Keuringsverslag van een elektrische laagspanning- en zeer lage spanningsinstallatie

NIET CONFORM

Straatnaam	Kammenstraat
Huisnummer	45
Busnummer	B1
Postcode	2910
Gemeente	Essen
Land	België

Controlebezoek van een huishoudelijke installatie volgens (KB 08/09/2019) - AREI Boek 1- 6.5. en 4.2.4.3.

Afbeelding schakel- en verdeelbord:

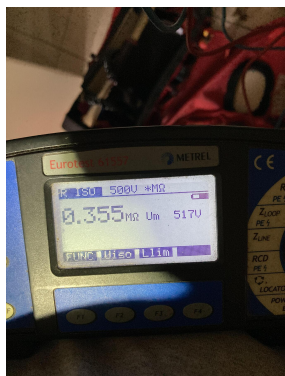
12.01 De waarde van de isolatieweerstand van één of meerdere stroombanen is kleiner dan 0,5M ohm (Boek 1 Onderafdeling 6.4.5.1.) Bord 1: 3 de rij 2 de automaat

15.09 De genaakbare, naakte onder spanning staande delen zijn onvoldoende afgeschermd. Verdeelrails (Boek 1 Afdeling 5.1.4. en 4.2.2.3.)

18.09 Bij aansluiting van meeraderige geleiders dient men aangepaste adereindhulzen te gebruiken. (Boek 1 Onderafdeling 5.2.6.1. en 1.4.1.2.)

Nota: verschillende automaten kunnen niet meer opgezet worden.
